改善箇所説明図

アンダーマウントタイプ冷凍ユニット

冷凍ユニット固定部拡大図 (赤○部は不具合部位)

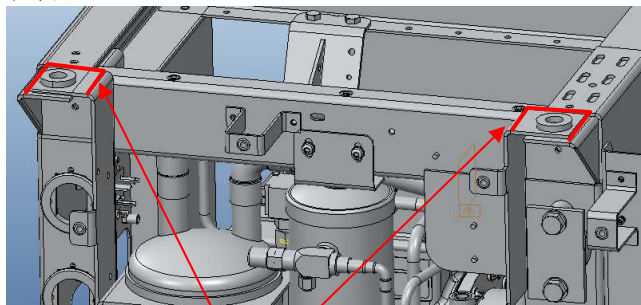
改善前

基準不適合箇所 (破断部)

冷蔵冷凍車の冷蔵冷凍装置において、アンダーマウント冷凍ユニットの固定部の設計が不適切なため、当該固定部の強度が不足し、走行振動等により亀裂が生じることがある。そのため、そのままの状態で使用を続けると亀裂が進行し、最悪の場合、固定部が破断して冷凍ユニットが脱落して、他の交通の妨げとなるおそれがある。

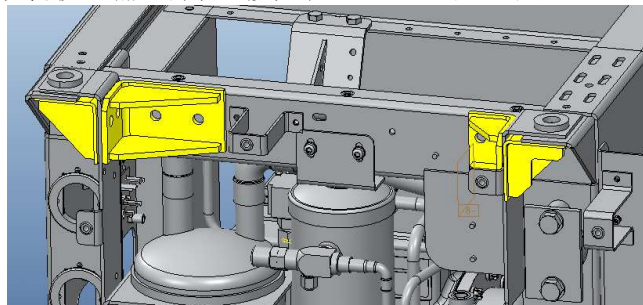
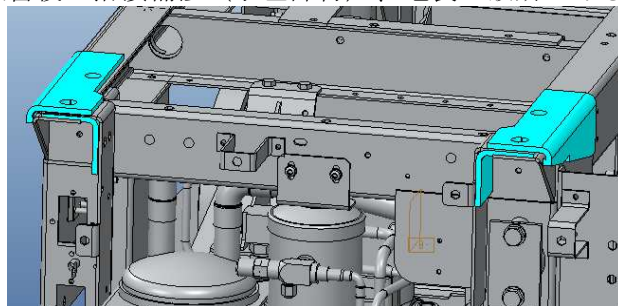
改善後：補強部材 (黄色) ボルトナット取付け

改善後：溶接補修 (水色部材)、亀裂・破断がある場合

全車両を点検し、冷凍ユニットの取付け材にL型が使用されているものは、冷凍ユニットの固定部に補強部材を取付ける。なお、固定部に亀裂等がある場合は、補修部材にて溶接補修を行う。
